Oggetto: **Int. 940 – Nuova viabilità di collegamento della destra e sinistra Piave alla Superstrada Pedemontana Veneta. – Nuova viabilità di Collegamento tra la S.P. 2 e la S.P. 34.**
nei Comuni di Pederobba, Cornuda, Crocetta del Montello e Vidor in Provincia di Treviso

Trasmissione controdeduzioni alle osservazioni dei privati

Controdeduzioni alle osservazioni relative alla fase di partecipazione pubblica

- Strada Dorsale (45°48'3.71"N; 12° 2'46.30"E)

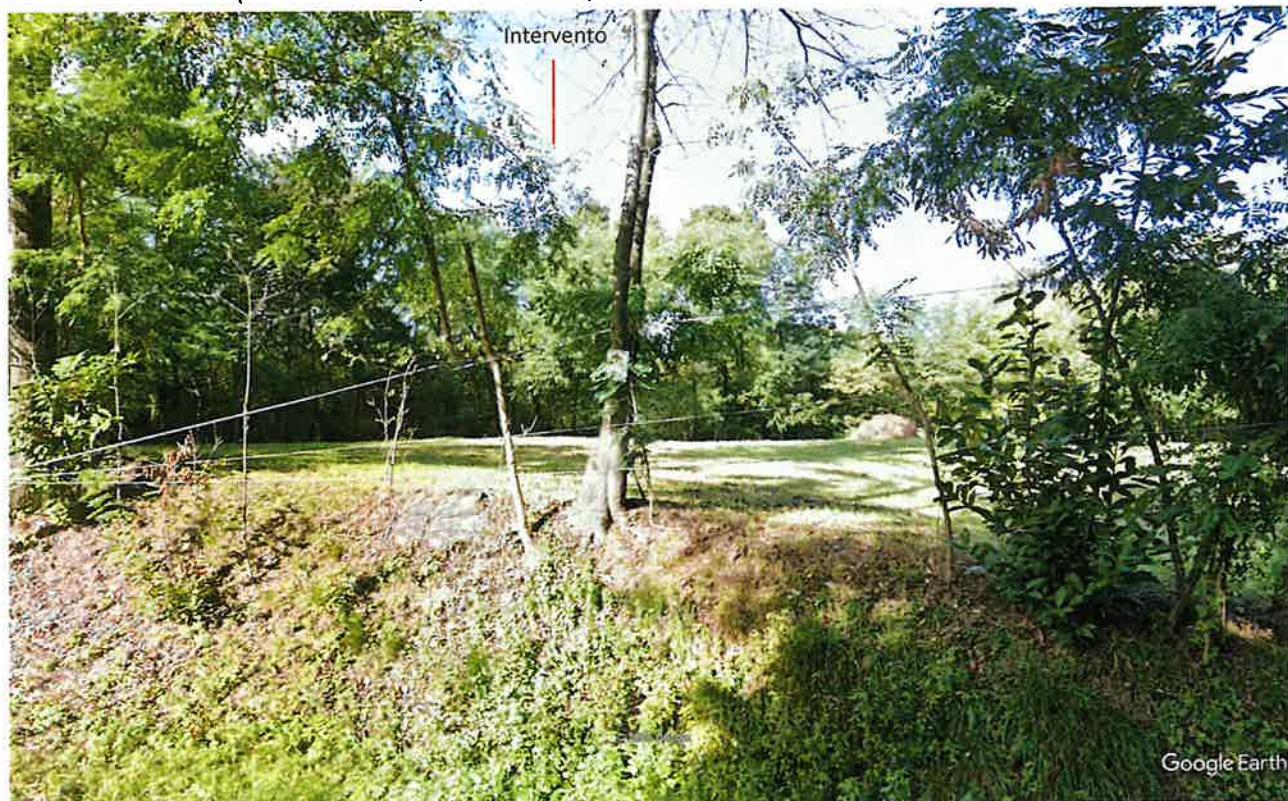
Si chiede di effettuare una accurata documentazione fotografica anche dalla destra orografica del fiume Piave, completa di planimetrie e indicazione dei coni di ripresa, al fine di valutare l'impatto visivo dell'opera dalle diverse angolazioni piano-altimetriche, considerato che gli abitati di Crocetta e Ciano sono posti a una quota altimetrica maggiore rispetto all'alveo del fiume.

A conferma di ciò, si presentano alcune immagini tratte da Street View di Google Earth lungo la dorsale e quella ai piedi del Montello, lato Nord, dalle quali emerge che l'intervento non è visibile.

ALLEGATO 2 PROFILO LONGITUDINALE DEL PONTE

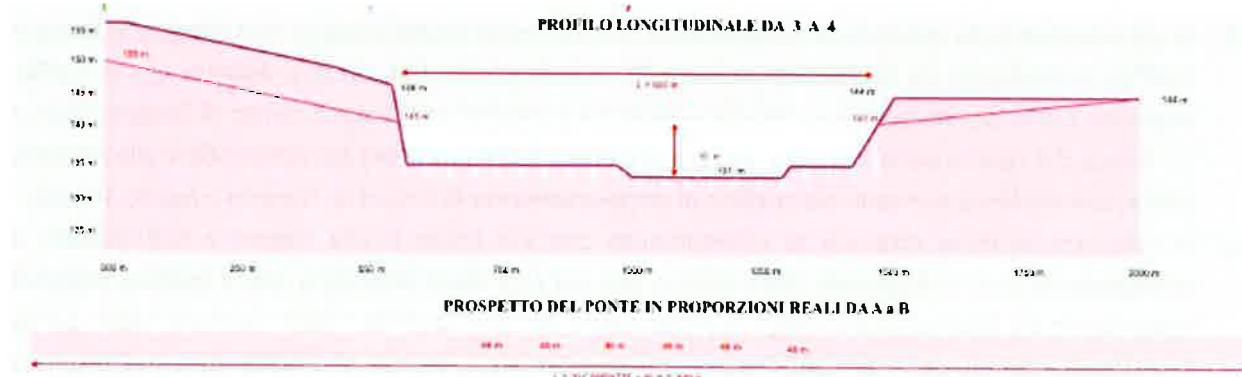
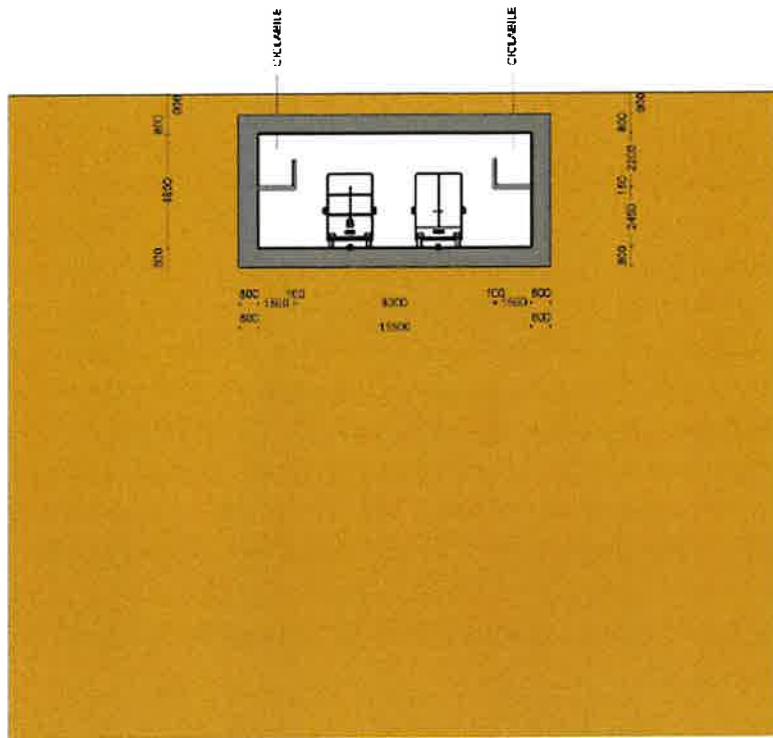
Si propone un'alternativa di tracciato che prevede, altresì, la realizzazione di un tratto in galleria.

Il tracciato proposto, collega la Provinciale n. 84 detta "Stradone di Covolo", tramite la realizzazione di una rotatoria, con la Provinciale n.34, posta presso l'abitato di Bosco di Vidor, tramite un'altra rotatoria. Questo tracciato risulta avere la minore lunghezza ottenibile sia riguardo alle opere stradali di collegamento alla viabilità esistente, sia riguardo alle opere di costruzione del Ponte vero e proprio, lungo circa 930 metri, dell'attraversamento fluviale.

Per ridurre i disagi di attraversamento delle aree abitate di Covolo, il tratto stradale posto a cavallo di Via Erizzo, viene previsto in galleria artificiale lunga circa 830 metri. Ciò permette anche di sottopassare la Via Erizzo stessa e, inoltre, di collocare il piano di scorrimento del manufatto di attraversamento ad una quota più bassa del piano campagna di circa sei metri. Questo rende meno impattante la presenza in alveo del nuovo manufatto di attraversamento. Il collegamento di Crocetta con il nuovo ponte può avvenire transitando per la rotatoria già esistente in testa verso Nord alla provinciale n. 84 (presso Pasticceria Botter).

che il territorio compreso tra i Comuni di Pederobba, Crocetta del Montello e Vidor, attraversati dal Fiume Piave si trova nell'alta pianura veneta , in cui il sottosuolo è pressoché interamente ghiaioso. La soluzione del tunnel fungerebbe da diga per l'area scolante che si trova a nord del tunnel modificando l'azione di ruscellamento delle acque superficiali e sottponendo l'opera a pressione idraulica, data la permeabilità del sottosuolo, che soffrirebbe degli effetti indotti da eventi improvvisi e portate elevate.

Figura 9-1 Flussogramma Stato di fatto 2024 – flussi totali ora di punta SERALE 17:00-18:00

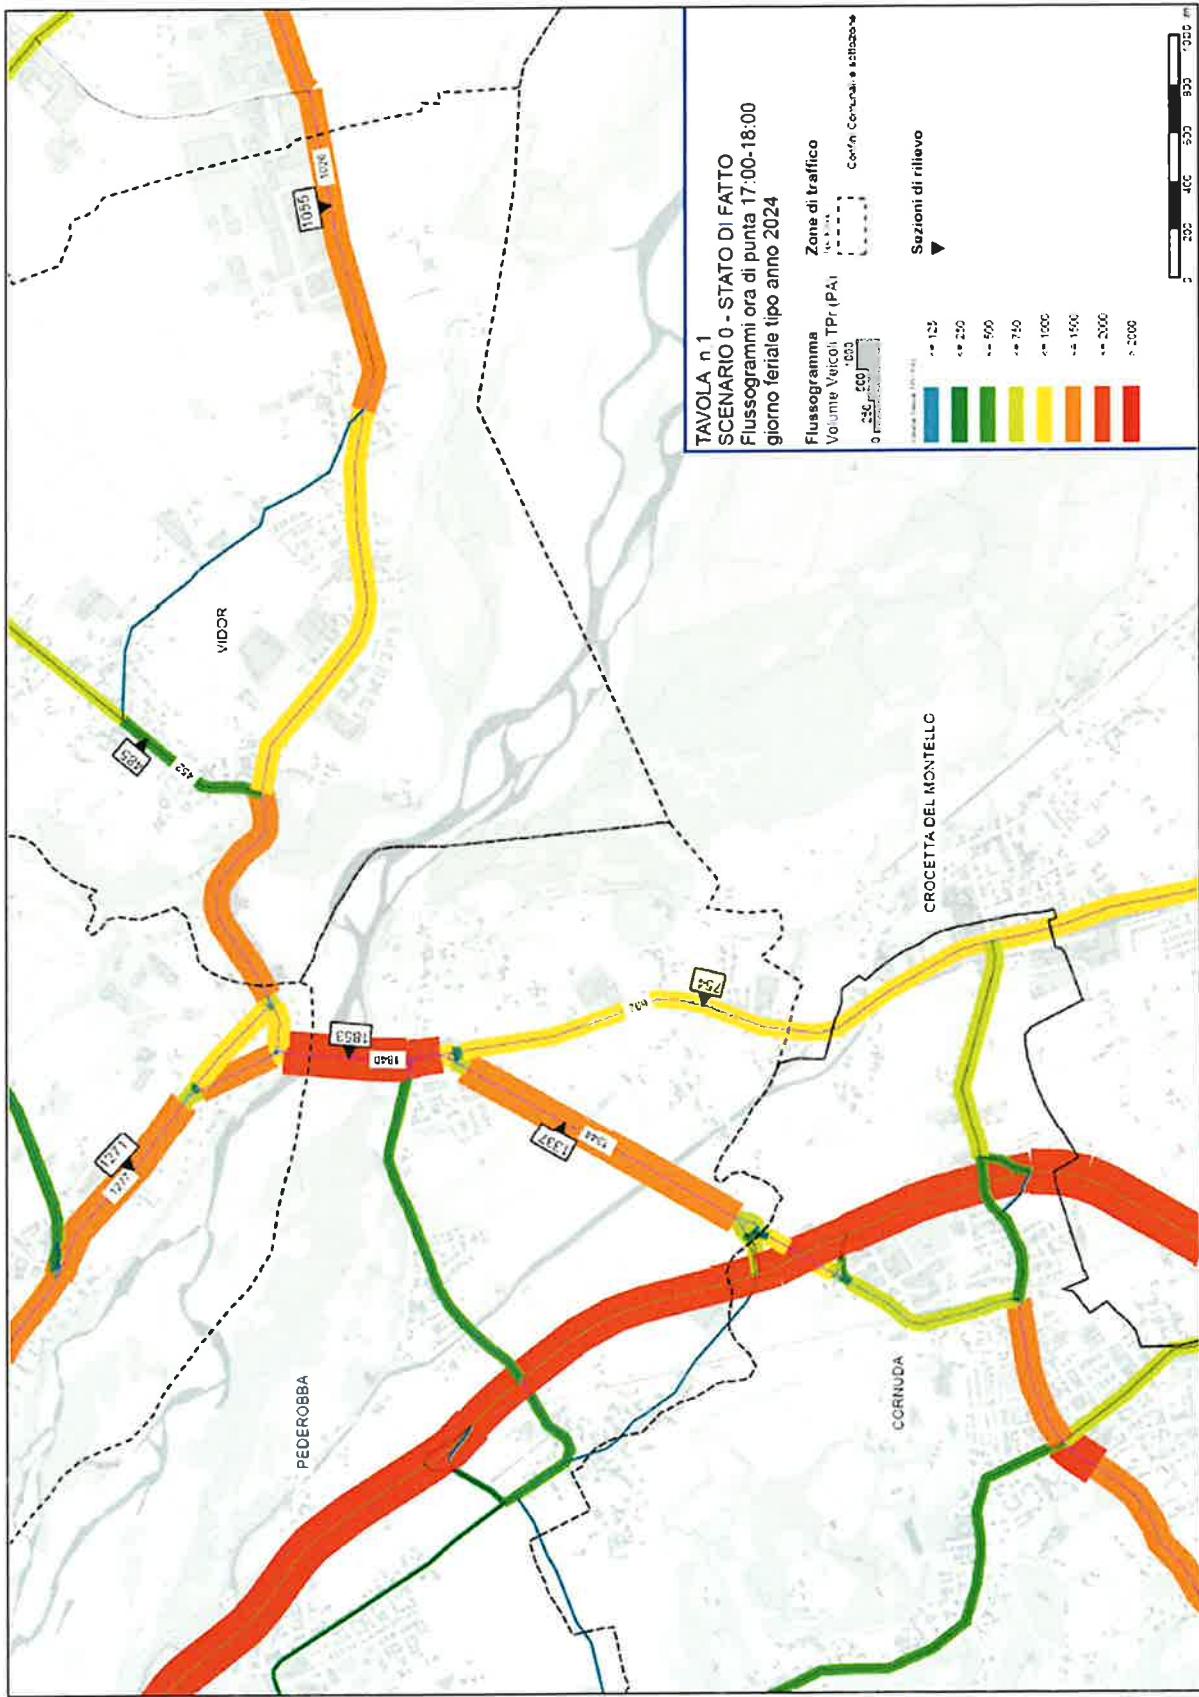
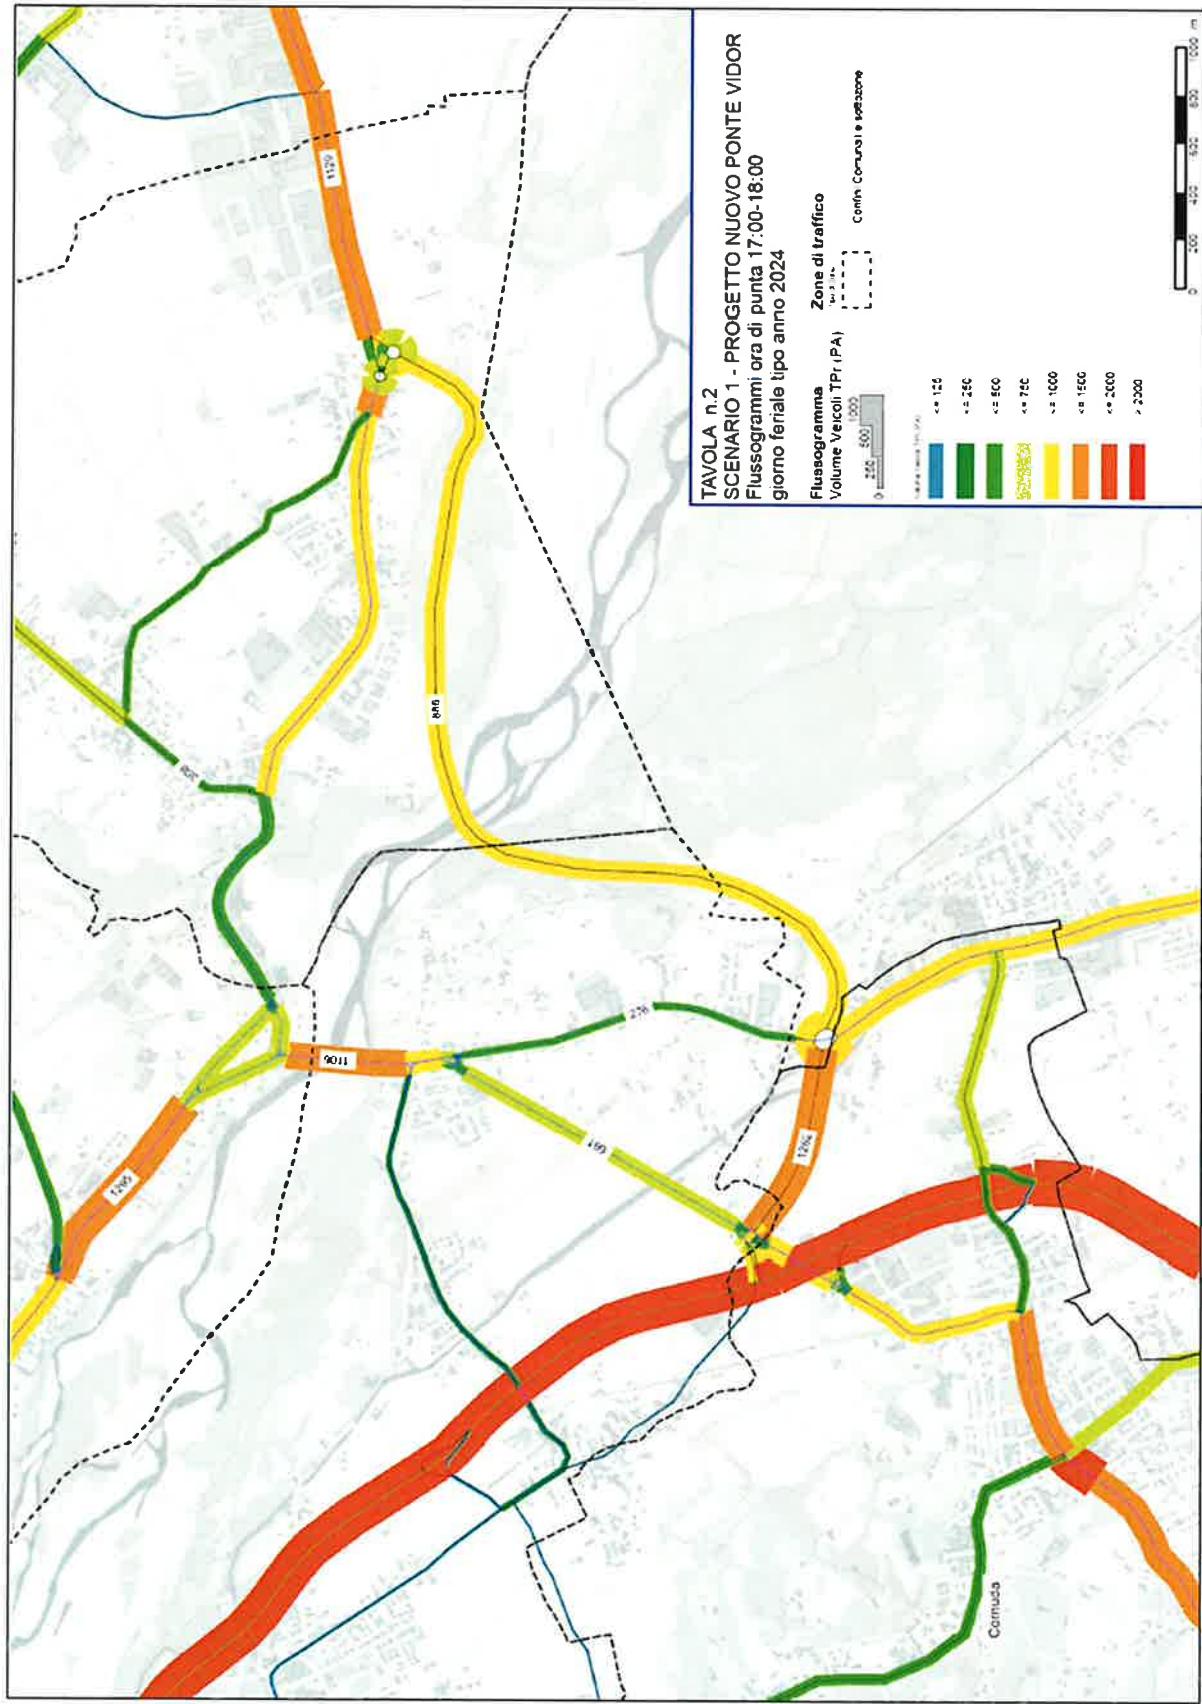
A nostro avviso, le esigenze espresse da quelle comunità non hanno avuto risposta e per Crocetta si conferma la preoccupazione per l'impatto negativo dell'aumento del traffico nel proprio centro-frazioni e in quelli di Montebelluna (Pederiva e Biadene).

- *SP 2 tratto via Erizzo: dalle stime la tratta tende ad aumentare leggermente il flusso veicolare, ma tale incremento risulta molto modesto e non andrà a modificare gli attuali livelli di deflusso (LOS C);*
- *La SP 84 nella sola tratta tra gli svincoli della SR 348 e la connessione con la nuova arteria, avrà un incremento di circa +10% del traffico rispetto allo stato attuale. Si rimanda al progettista dell’opera la valutazione sull’eventuale adeguamento del tratto viario;*
- *Complessivamente si ribadisce che la nuova arteria determina una significativa diminuzione del traffico sulla rete ad essa afferente, in ragione di una ridistribuzione spaziale dei flussi veicolare che saranno deviati su di essa, inducendo un sostanziale miglioramento della sicurezza su aste e nodi ivi presenti.*
- [...]

Di seguito i flussogrammi, espressi nell’ora di punta serale, dello stato di fatto e dello stato di progetto.

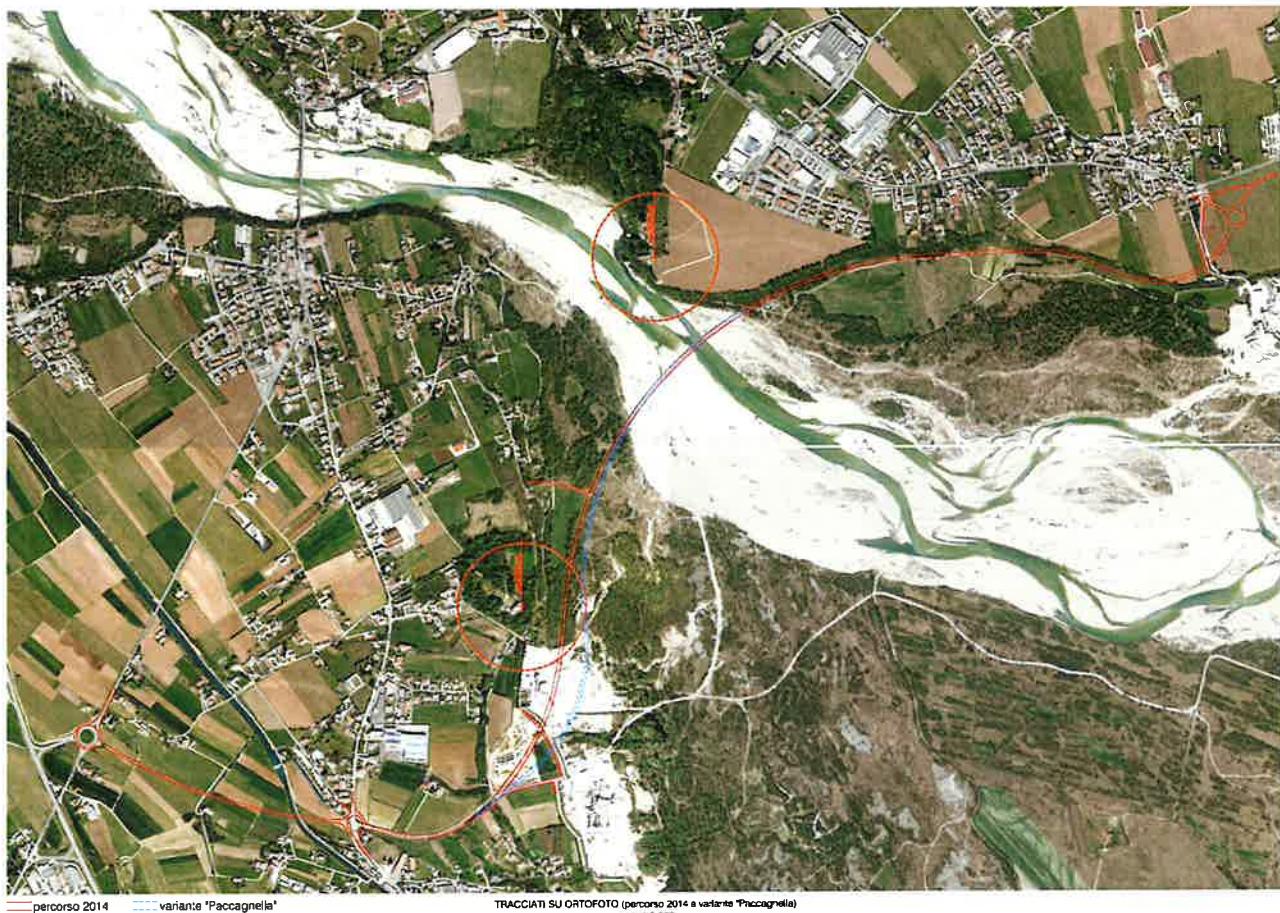
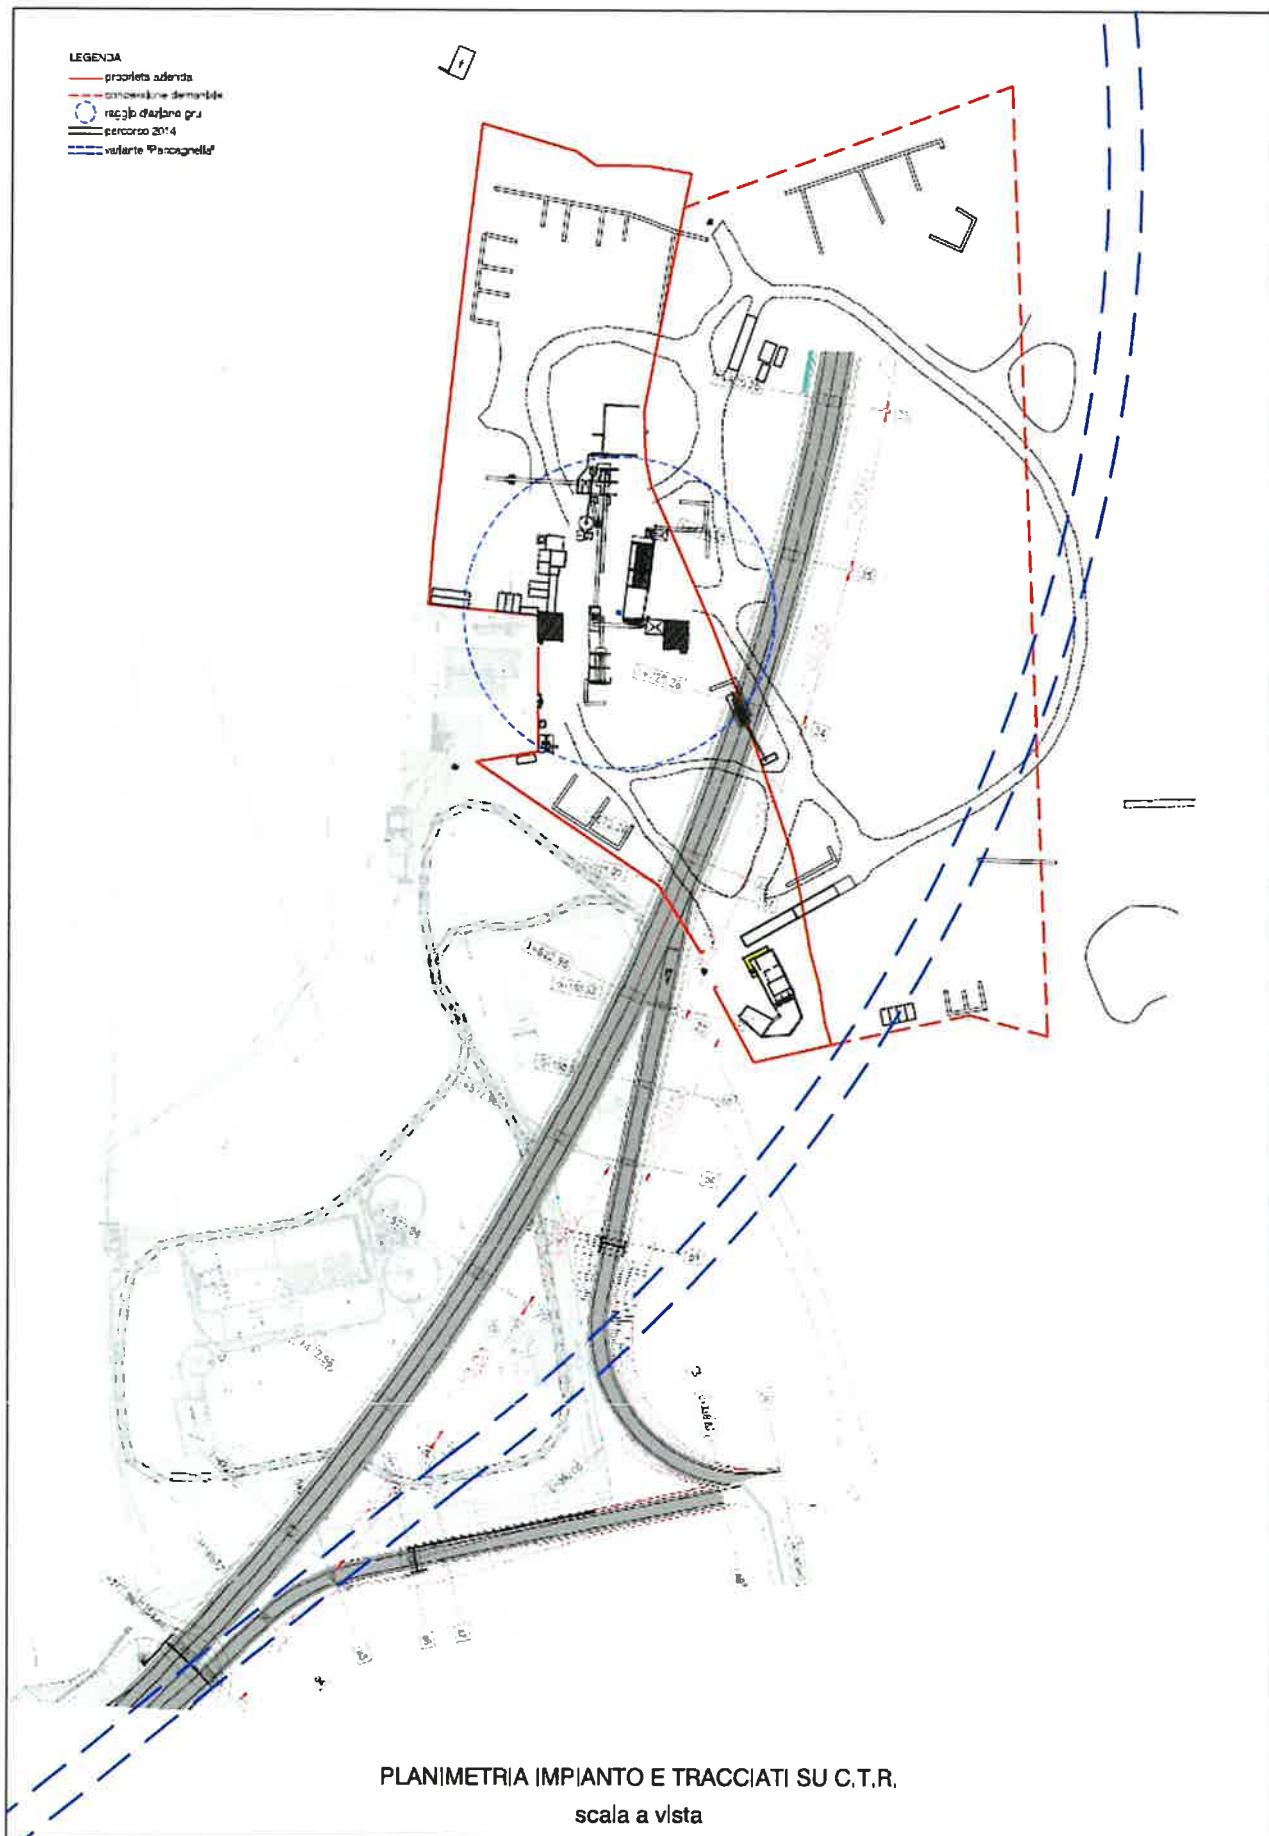
Dalle tavole grafiche allegate appare evidente quanto sopra esposto, non ultimo sulla planimetria è individuato il raggio di azione della gru, utilizzata per la movimentazione dei materiali e la manutenzione degli impianti, la quale va ad intersecare il tracciato nel suo punto di minima distanza.

Ci permettiamo, oltre a porre all'attenzione dell'Ente preposto le problematiche sopra elencate, anche di dare un modesto contributo alla possibile soluzione del problema: con una modesta rimodulazione dei due raggi di curvatura del viadotto, si otterrebbero notevoli vantaggi sia per la riduzione dei disagi causati all'attività della scrivente sia per salvaguardare villa Paccagnella, il cui tratto del nuovo percorso posto nella sua prossimità, può essere allontanato anche al di sopra dei 200 mt suggeriti dalle normative di salvaguardia dei beni storici e paesaggistici, come a suo tempo evidenziato, sottolineato e suggerito dalla Sovraintendenza per i BBAA.

La traslazione verso est in prossimità dei cantieri per la lavorazione della ghiaia, come esplicato anche nel tracciato proposto sull'ortofoto allegata alla presente, evidenzia la miglioria sia per la percorribilità viaria, sia per l'allontanamento del percorso dai cantieri delle aziende che operano in loco, sia per il minor impatto sull'interseccamento col nuovo depuratore sovra comunale in costruzione e, non ultimo, sia per migliorare l'innesto e il raccordo con la viabilità esistente di via della Ghiaia.

Per una migliore comprensione di quanto sopra esposto si allegano due planimetrie con riportato nella prima (su ortofoto) l'intero percorso della nuova viabilità in progetto (in colore rosso) a cui è stato affiancata la nostra proposta migliorativa (in colore blu) e nella seconda, di dettaglio, si è voluto evidenziare l'impatto molto negativo del tracciato di progetto che interessa la nostra azienda (con rettino grigio) e, in scala proporzionale, la soluzione alternativa da noi suggerita e formalmente proposta in questa sede (tratteggio in blu).
